Additional current sensor

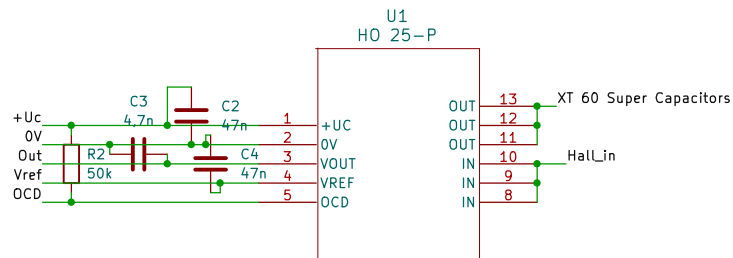
Błąd połączenia HO 25-P
Prąd powinien płynąć kablem przeciągniętym przez otwór

Main system

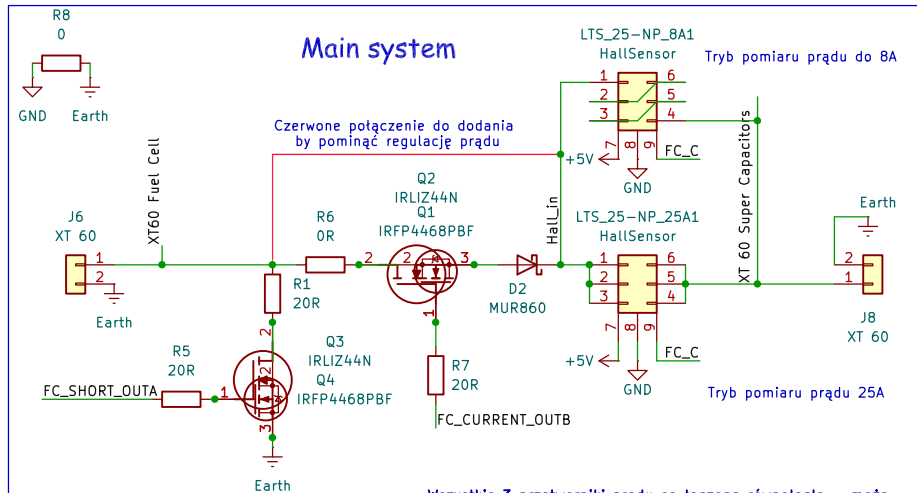
Wszystkie 3 przetworniki prądu są łączone równolegle – może pracować tylko jeden (chyba, że przeciąć ścieżki)
